国立研究開発法人日本原子力研究開発機構大洗研究所（北地区）

J M T R 原子炉施設（材料試験炉）に係る廃止措置計画認可申請書の
一部補正について

国立研究開発法人日本原子力研究開発機構
大洗研究所（北地区）JMT R原子炉施設（材料試験炉）に係る
廃止措置計画認可申請書の一部補正
新旧対照表

図5-1-1 解体対象施設の配置概要図 (除染施設) (2/2)

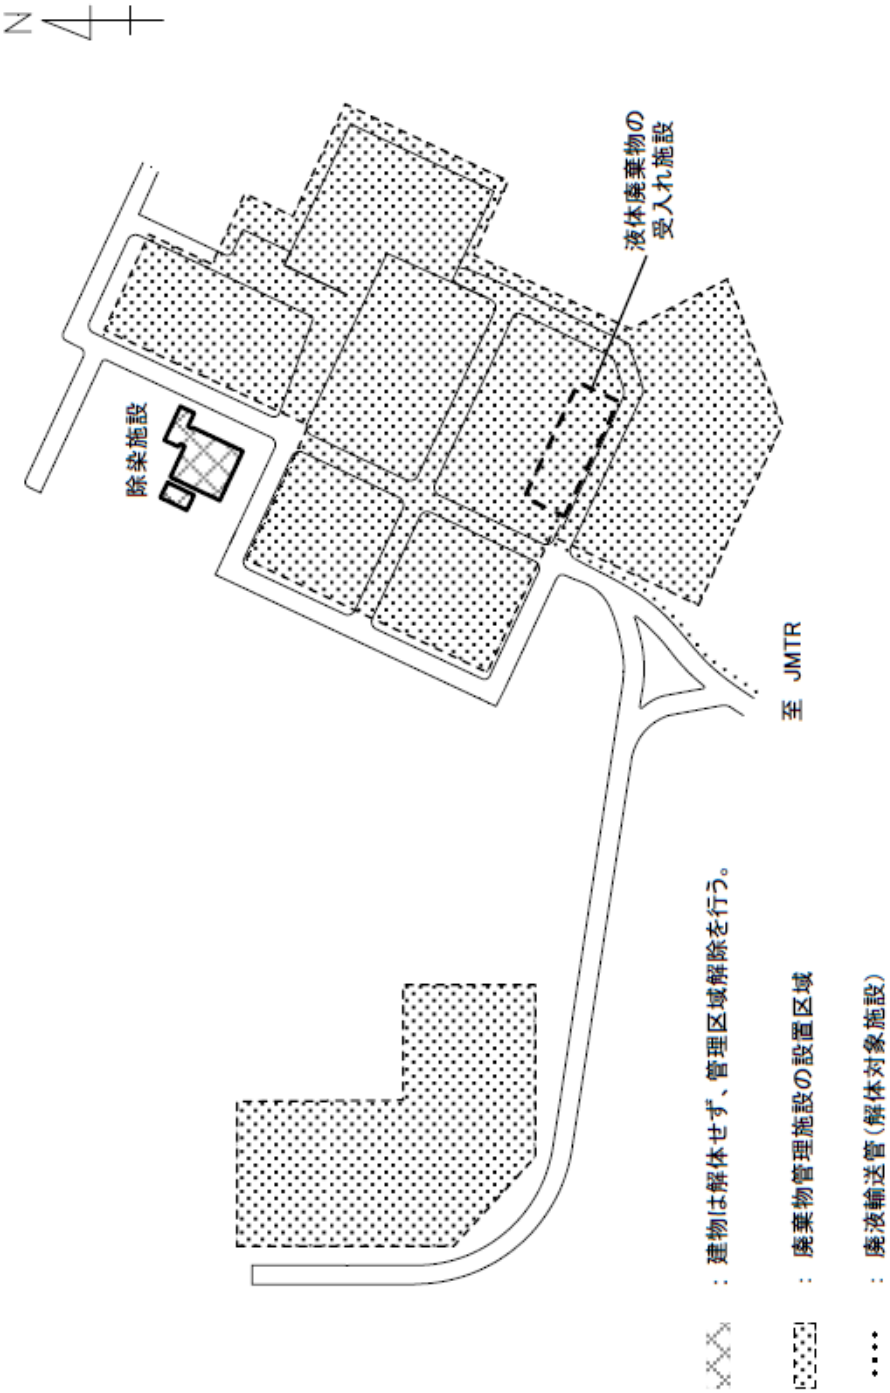
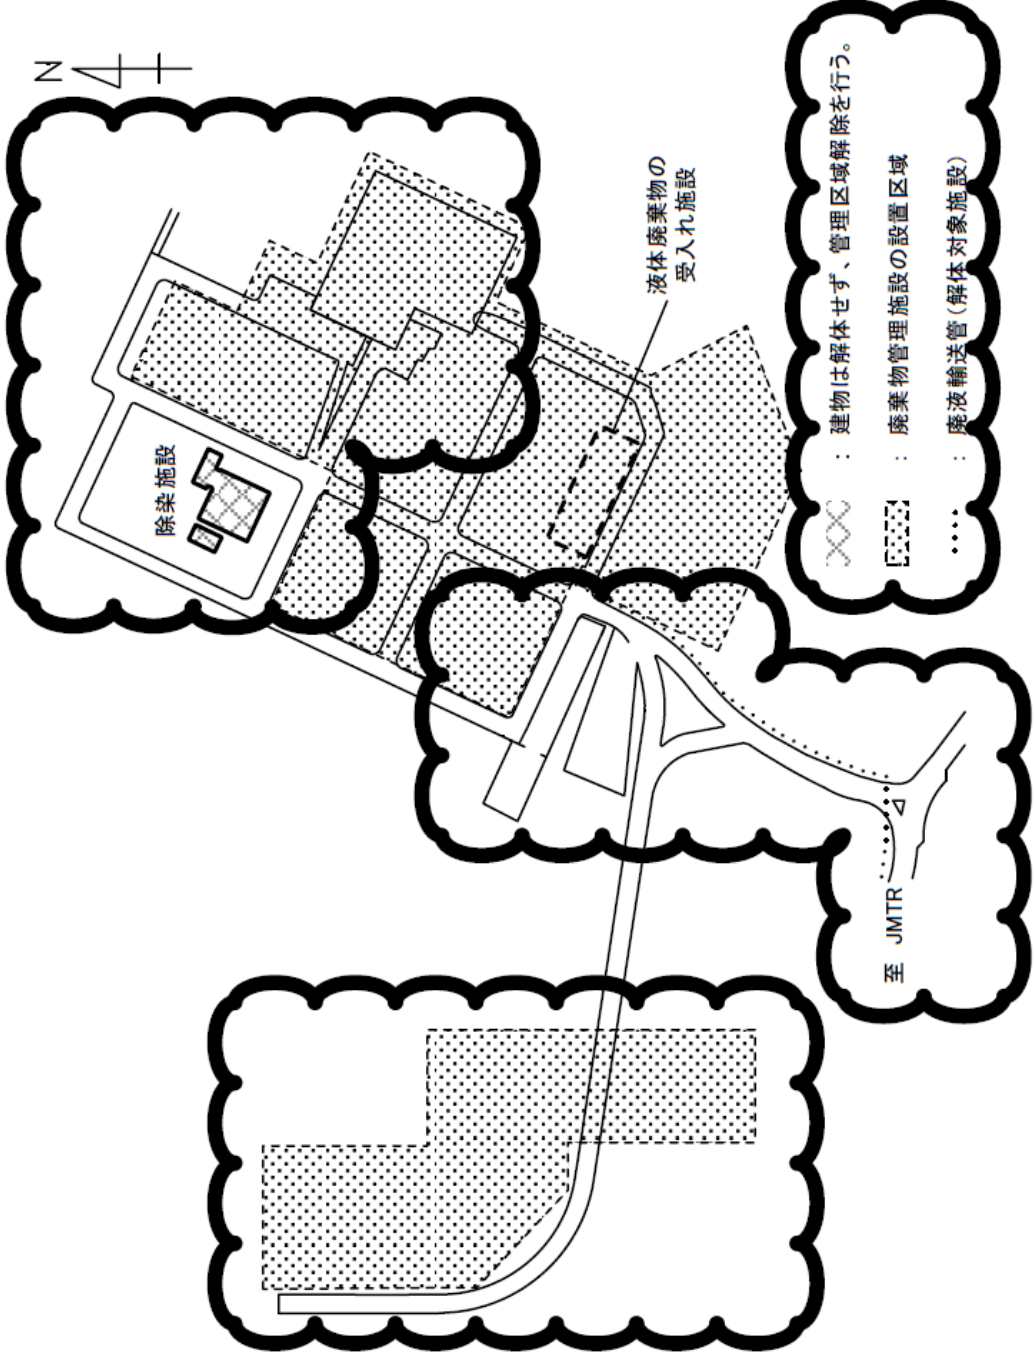
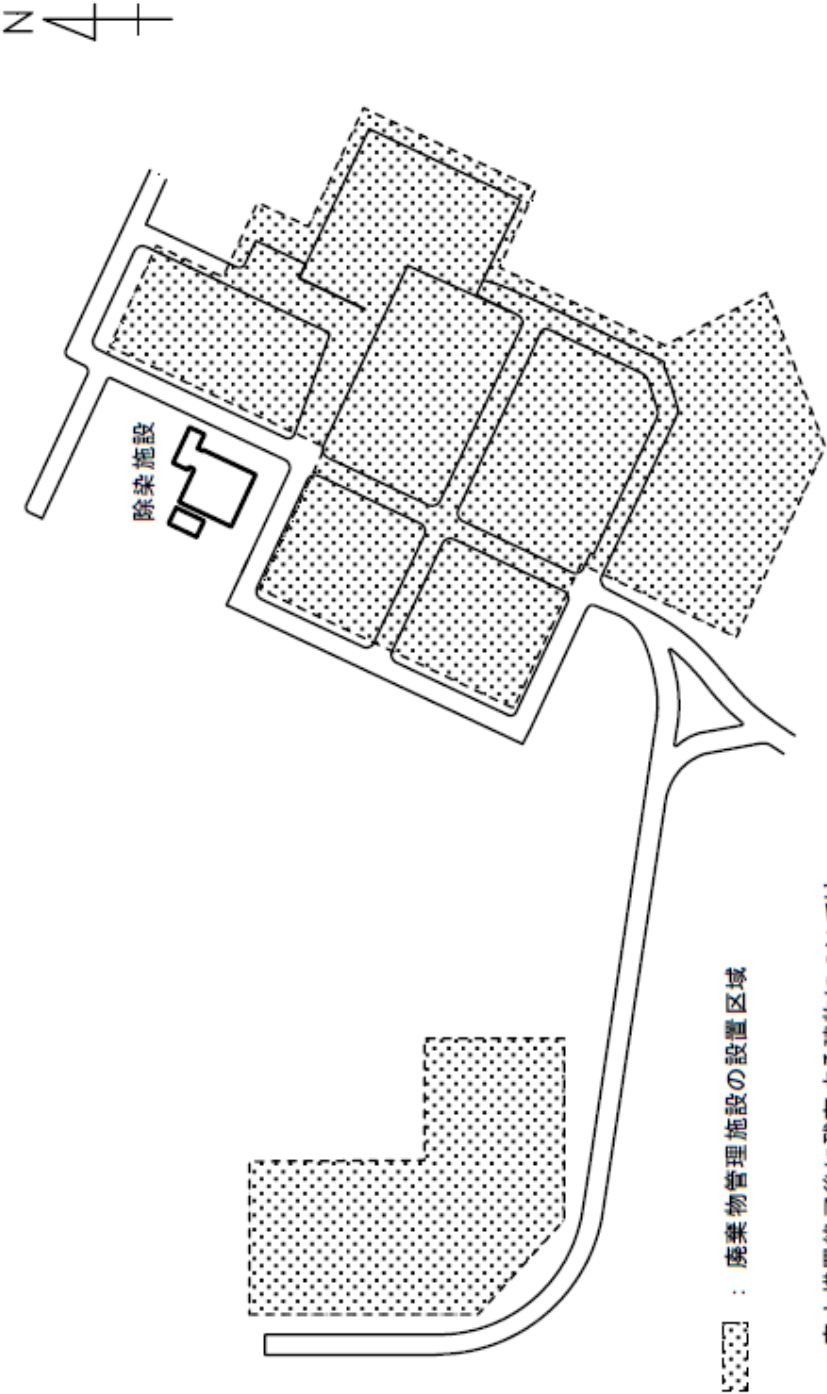
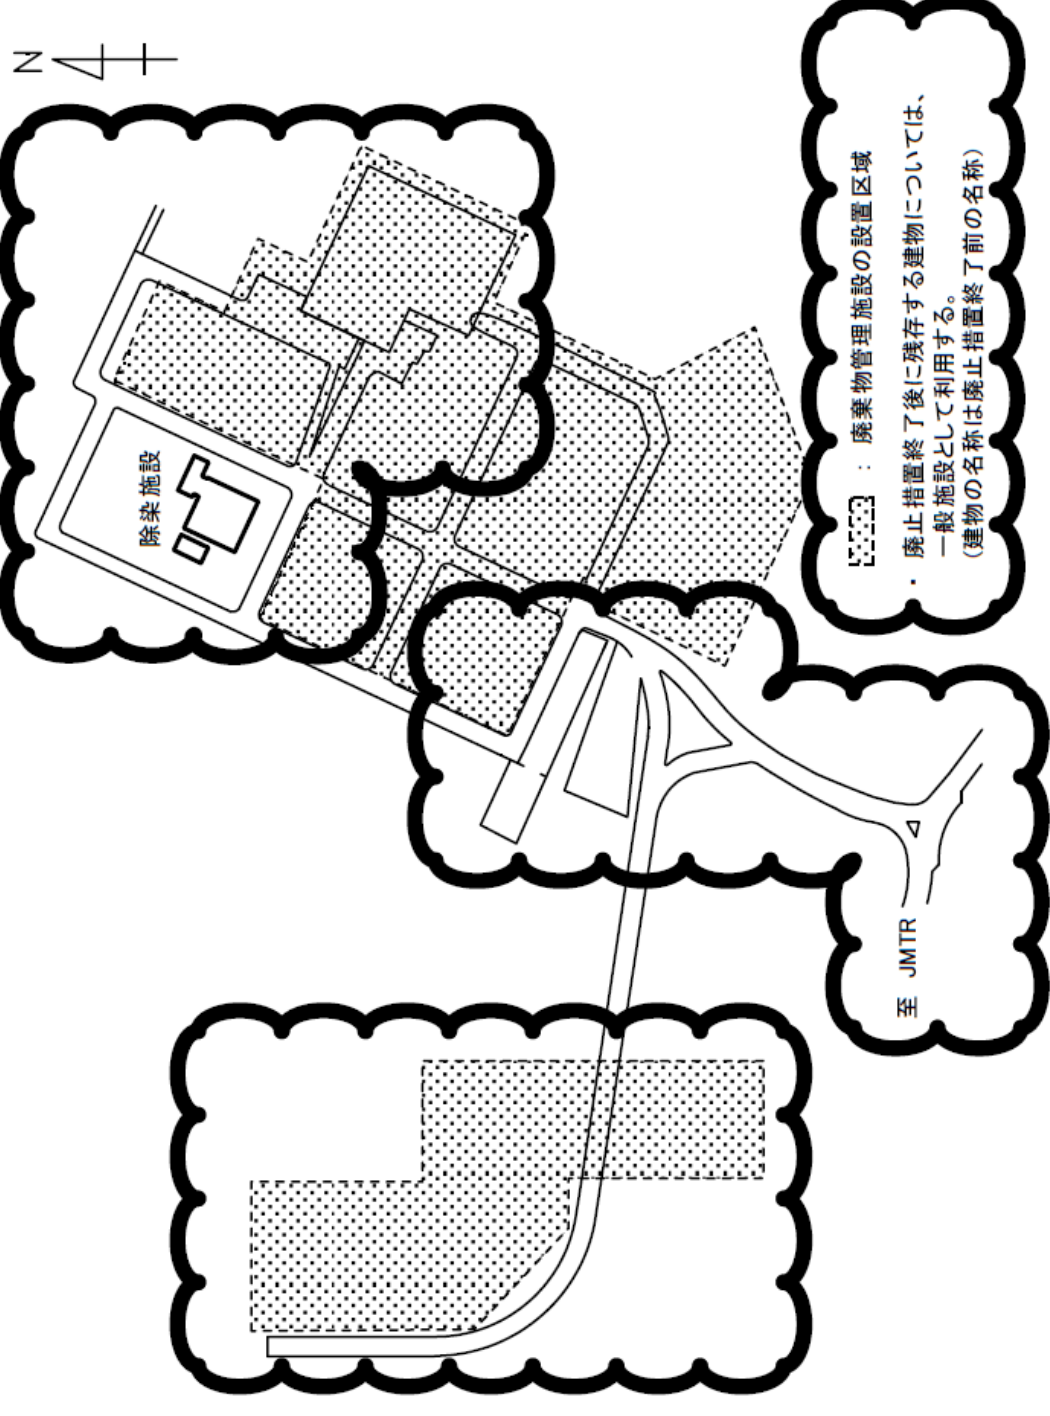
補正前	補正後	変更理由
 <p>図5-2 廃止措置終了後の配置概要図 (1/2) (省略)</p>	 <p>図5-2 廃止措置終了後の配置概要図 (1/2) (変更なし)</p>	<p>変更理由</p> <ul style="list-style-type: none"> 最新の設置許可書に合わせた変更

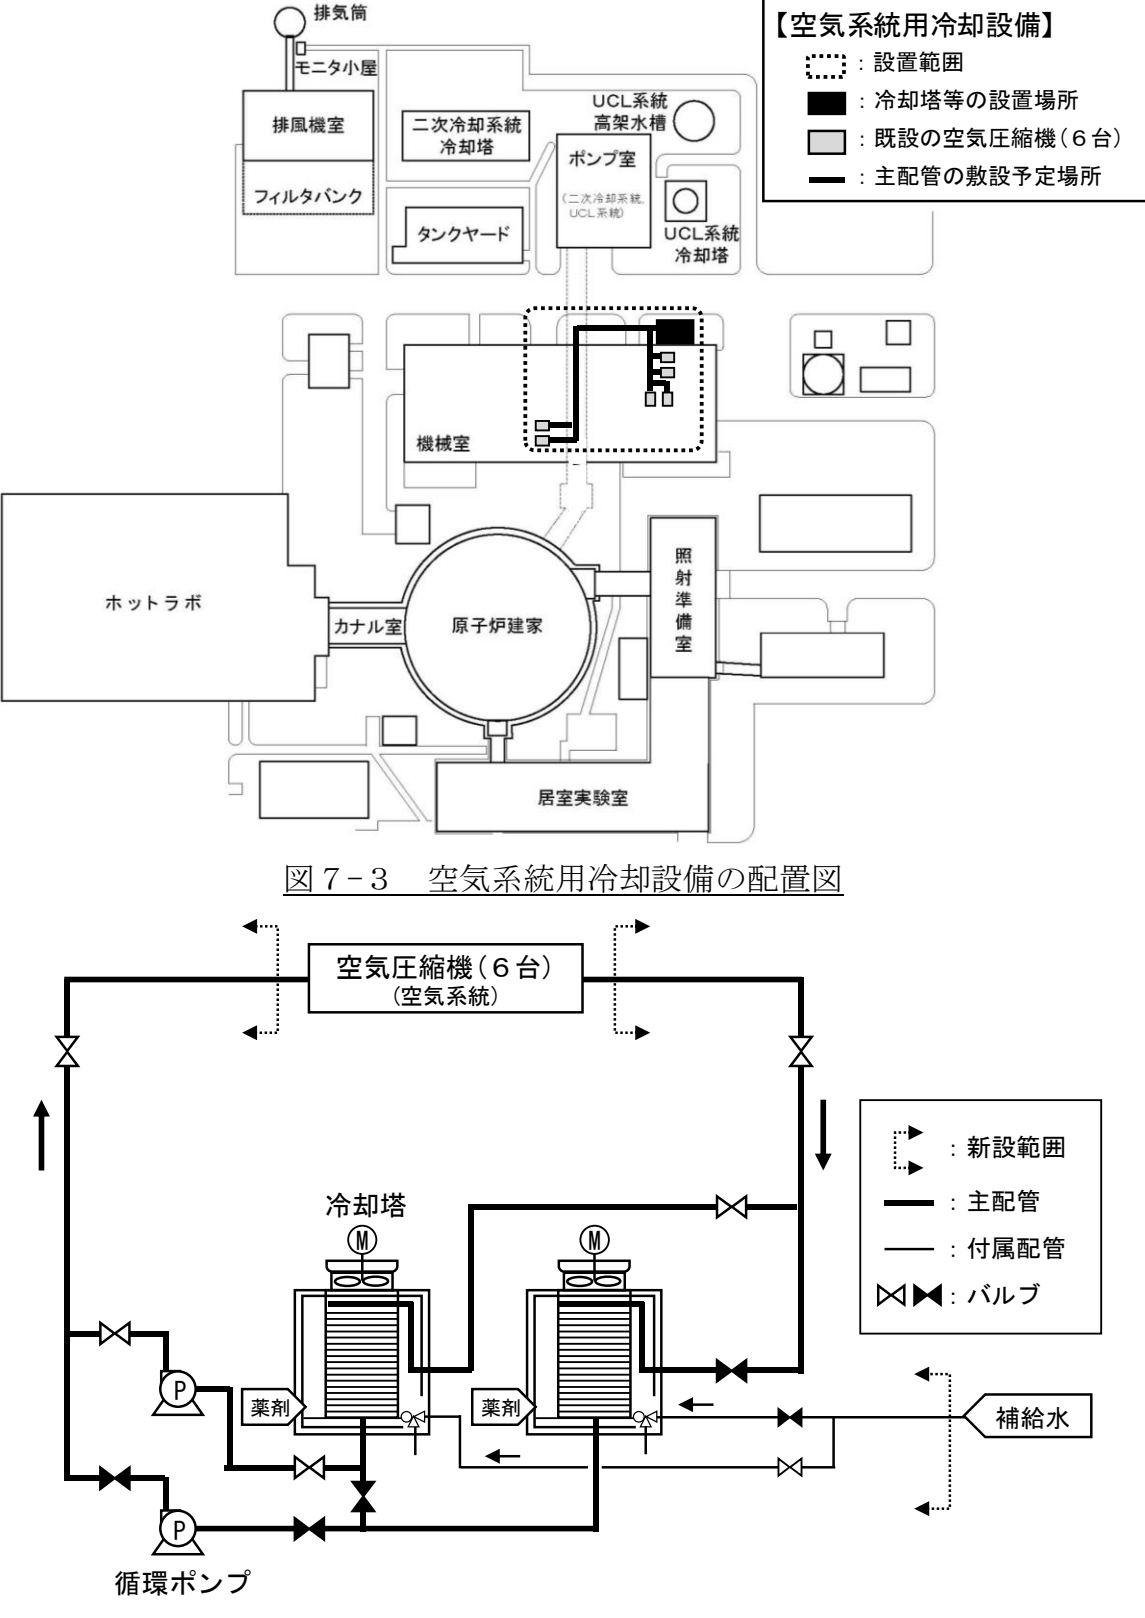
・排気筒の記載の適正化

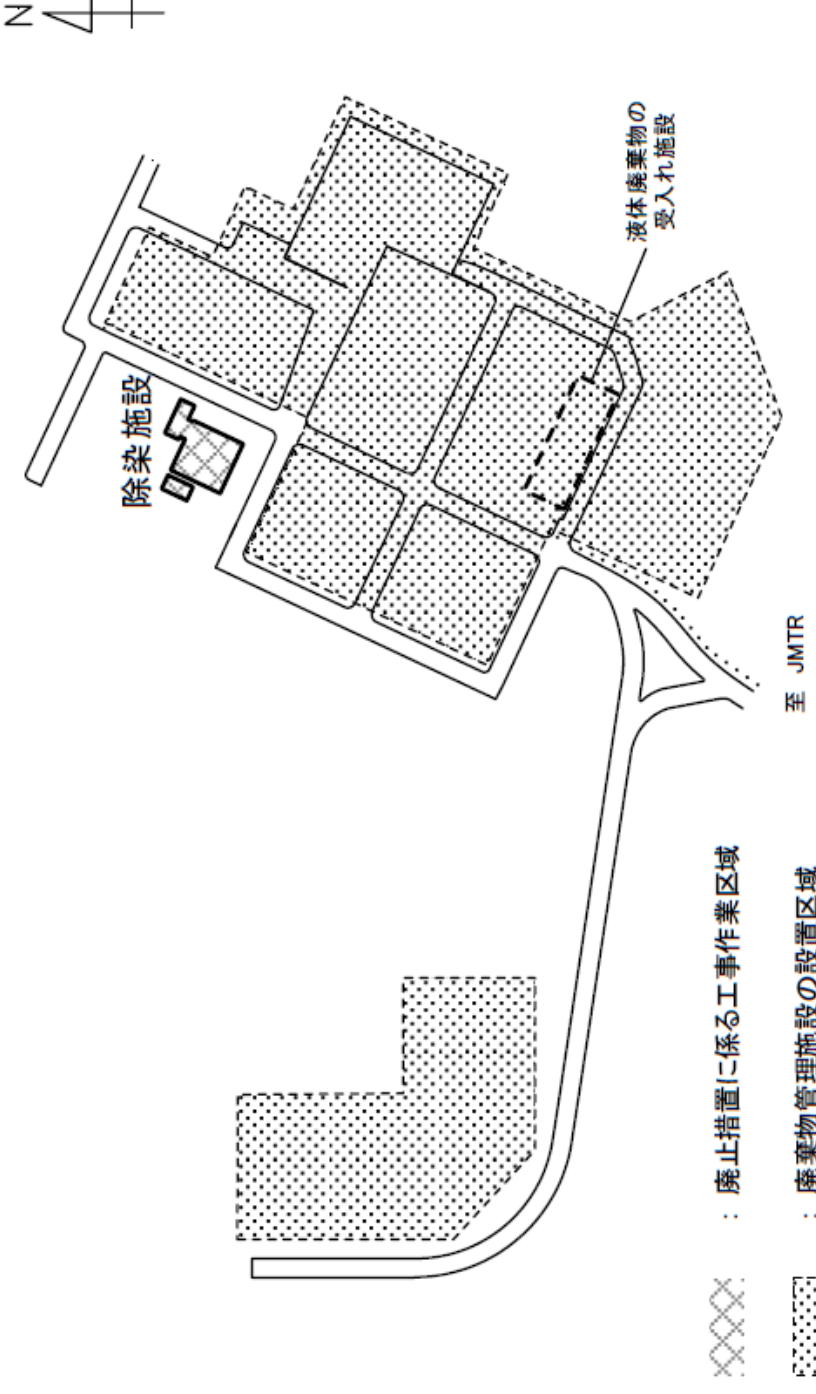
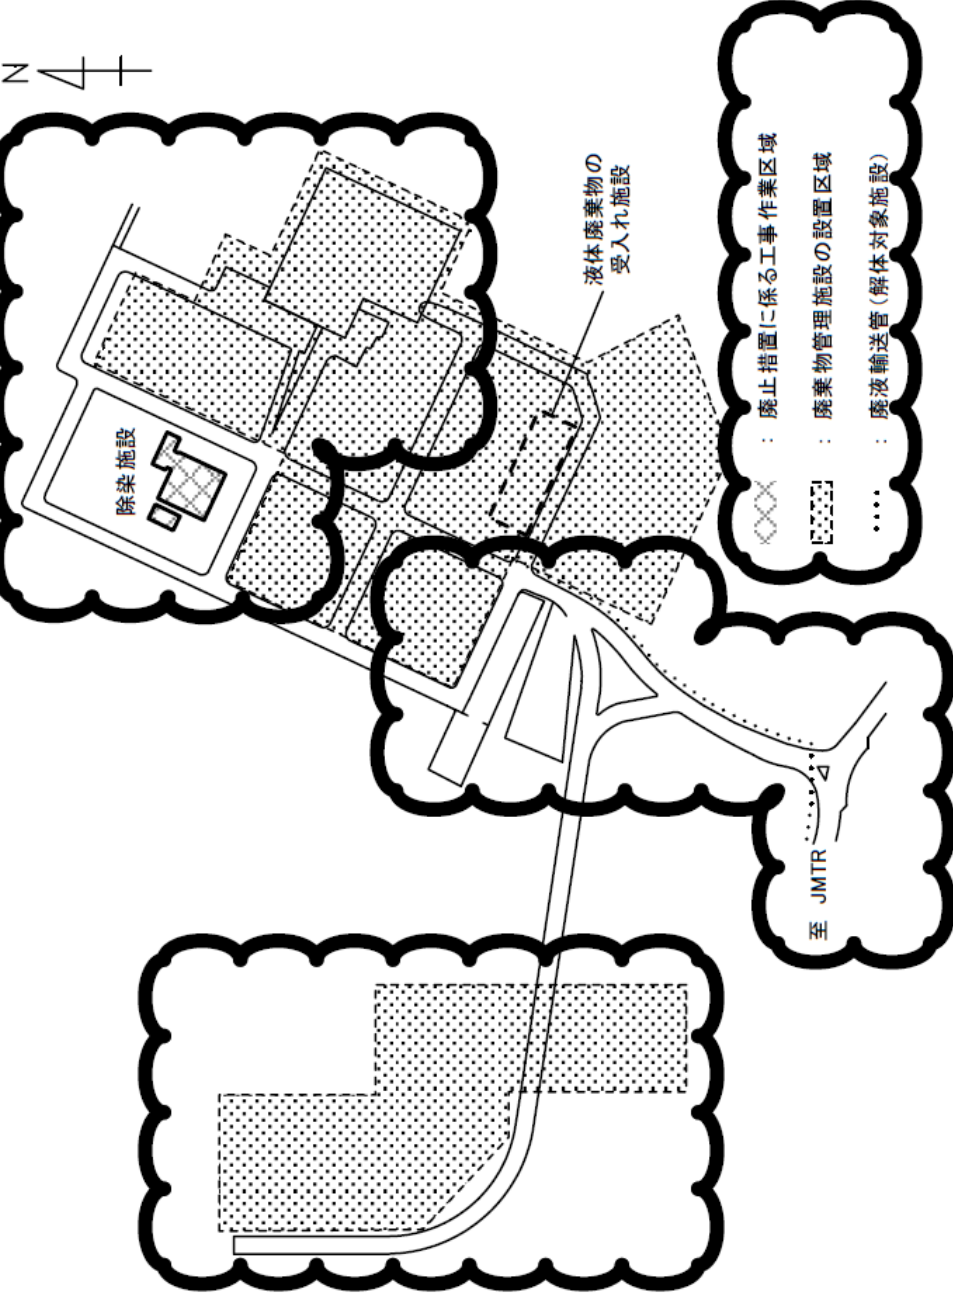
補正前	補正後	変更理由																																																																												
	<p>4. 評価結果</p> <p>研究炉技術基準における管の外径に応じた厚さと比較した結果を次表に示す。この結果、主配管の呼び径における厚さが、研究炉技術基準における炭素鋼鋼管の必要厚さ以上であり、耐圧強度は十分であることを確認した。</p> <table border="1" data-bbox="1409 474 2499 814"> <thead> <tr> <th rowspan="2">主配管</th> <th rowspan="2">P (MPa)</th> <th rowspan="2">D_o (mm)</th> <th rowspan="2">S (N/mm²)</th> <th rowspan="2">n (-)</th> <th colspan="3">評 価</th> </tr> <tr> <th>計算上必要厚さ t (mm)</th> <th>管の外径に応じた厚さ (mm)</th> <th>主配管の厚さ* (mm)</th> </tr> </thead> <tbody> <tr> <td>50A-Sch40</td> <td>0.5</td> <td>60.5</td> <td>93</td> <td>1</td> <td>0.2</td> <td>2.4</td> <td>3.4</td> </tr> <tr> <td>80A-Sch40</td> <td>0.5</td> <td>89.1</td> <td>93</td> <td>1</td> <td>0.3</td> <td>3.0</td> <td>4.8</td> </tr> </tbody> </table> <p>*：主配管の厚さは、J I S G 3 4 5 4 「圧力配管用炭素鋼鋼管」の厚さの許容差におけるマイナス側の公差を差し引いた値</p> <p>空気系統用冷却設備は、主配管の他に付属配管（補給水配管等）については、J I S G 3 4 5 4 「圧力配管用炭素鋼鋼管」のうち、呼び径 8A-Sch40 から 50A-Sch40 の範囲で適宜使用するものとし、「3. 評価方法」により評価した結果、すべて研究炉技術基準で示された必要厚さ以上であることを確認した。以下に評価結果を示す。</p> <p style="text-align: right;">単位：(mm)</p> <table border="1" data-bbox="1409 1173 2499 1629"> <thead> <tr> <th colspan="3">研究炉技術基準</th> <th colspan="2">J I S G 3 4 5 4</th> </tr> <tr> <th>第40条第1項 第一号</th> <th colspan="2">第40条第1項第三号</th> <th colspan="2">圧力配管用炭素鋼鋼管</th> </tr> <tr> <th></th> <th>管の外径</th> <th>管の厚さ</th> <th>呼び径</th> <th>厚さ*</th> </tr> </thead> <tbody> <tr> <td>0.1</td> <td rowspan="3">25 未満</td> <td rowspan="3">1.4</td> <td>8A (φ13.8)</td> <td>1.7</td> </tr> <tr> <td>0.1</td> <td>10A (φ17.3)</td> <td>1.8</td> </tr> <tr> <td>0.1</td> <td>15A (φ21.7)</td> <td>2.3</td> </tr> <tr> <td>0.1</td> <td rowspan="2">25 以上 38 未満</td> <td rowspan="2">1.7</td> <td>20A (φ27.2)</td> <td>2.4</td> </tr> <tr> <td>0.1</td> <td>25A (φ34.0)</td> <td>2.9</td> </tr> <tr> <td>0.2</td> <td>38 以上 45 未満</td> <td>1.9</td> <td>32A (φ42.7)</td> <td>3.1</td> </tr> <tr> <td>0.2</td> <td>45 以上 57 未満</td> <td>2.2</td> <td>40A (φ48.6)</td> <td>3.2</td> </tr> <tr> <td>0.2</td> <td>57 以上 64 未満</td> <td>2.4</td> <td>50A (φ60.5)</td> <td>3.4</td> </tr> </tbody> </table> <p>*：主配管の厚さは、J I S G 3 4 5 4 「圧力配管用炭素鋼鋼管」の厚さの許容差におけるマイナス側の公差を差し引いた値</p>	主配管	P (MPa)	D _o (mm)	S (N/mm ²)	n (-)	評 価			計算上必要厚さ t (mm)	管の外径に応じた厚さ (mm)	主配管の厚さ* (mm)	50A-Sch40	0.5	60.5	93	1	0.2	2.4	3.4	80A-Sch40	0.5	89.1	93	1	0.3	3.0	4.8	研究炉技術基準			J I S G 3 4 5 4		第40条第1項 第一号	第40条第1項第三号		圧力配管用炭素鋼鋼管			管の外径	管の厚さ	呼び径	厚さ*	0.1	25 未満	1.4	8A (φ13.8)	1.7	0.1	10A (φ17.3)	1.8	0.1	15A (φ21.7)	2.3	0.1	25 以上 38 未満	1.7	20A (φ27.2)	2.4	0.1	25A (φ34.0)	2.9	0.2	38 以上 45 未満	1.9	32A (φ42.7)	3.1	0.2	45 以上 57 未満	2.2	40A (φ48.6)	3.2	0.2	57 以上 64 未満	2.4	50A (φ60.5)	3.4
